Info prodotto 2108

29.09.2021

FERMAVETRO IN PVC PER FISSI AGP 7003M

E' stato modificato l'articolo AGP 7003. Il nuovo codice prende il suffisso M diventando AGP 7003M.

AGP 7003

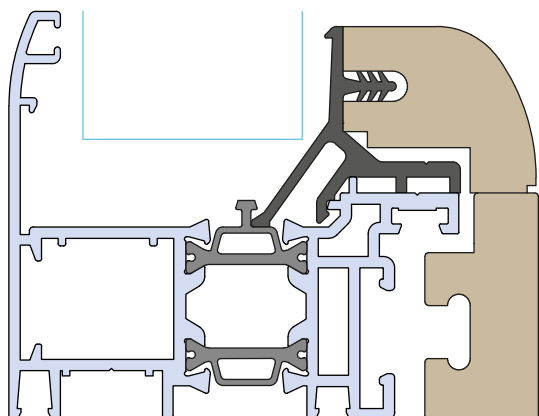
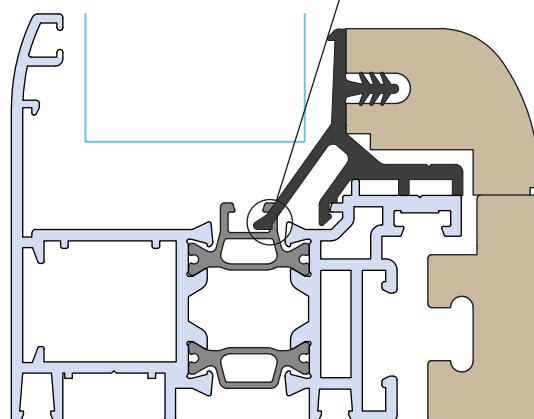
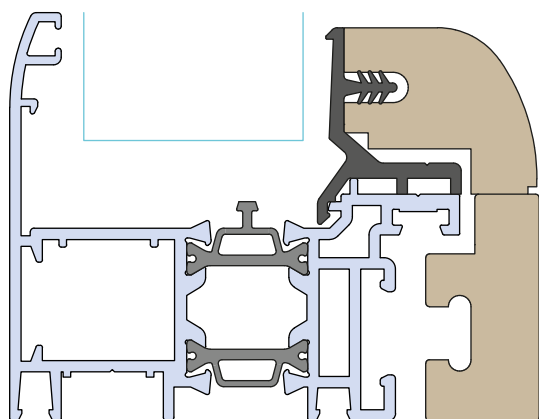
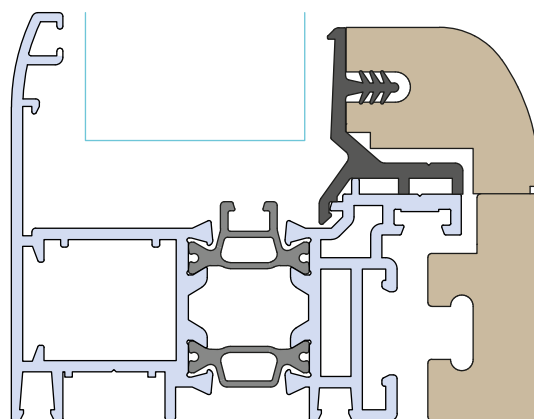
La modifica è stata realizzata per permetterne l'utilizzo anche nelle versioni PLUS delle serie NATHURA.

Interferenza

L'aggancio non avrà più lo scatto, pertanto il fermavetro è fissato con delle viti una volta posizionato contro il telaio ogni 35 cm circa.

Come era
Utilizzabile anche
nella vecchia versione

Come Sarà

PRIMA
AGP 7003

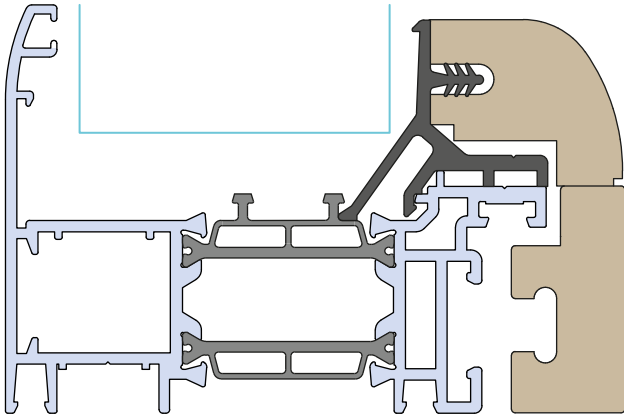
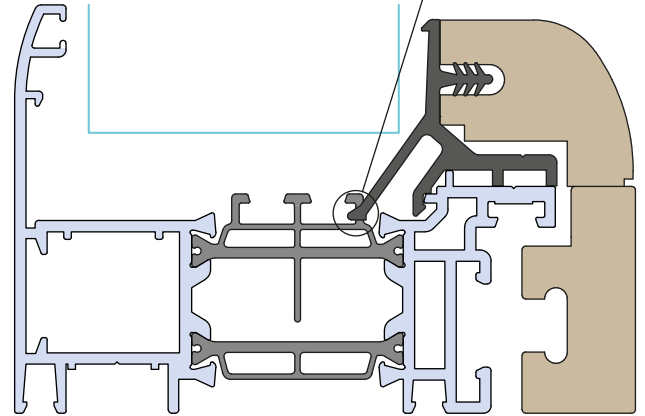
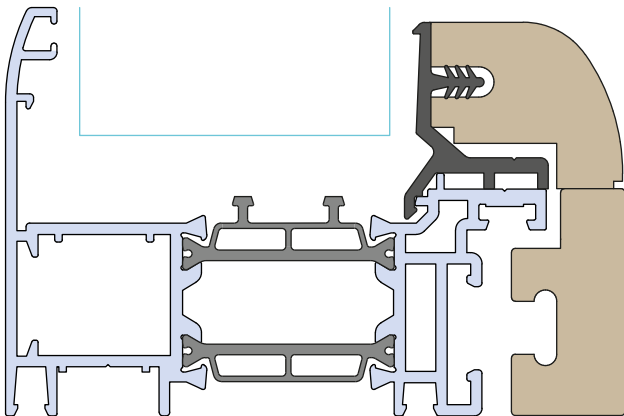
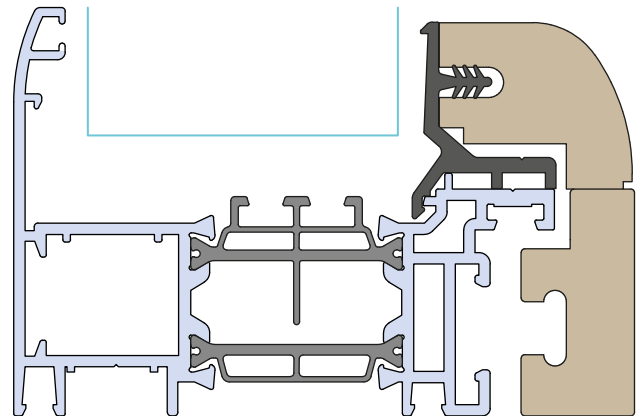
Come Sarà Interferenza

Come era
Utilizzabile anche
nella vecchia versione

Come Sarà
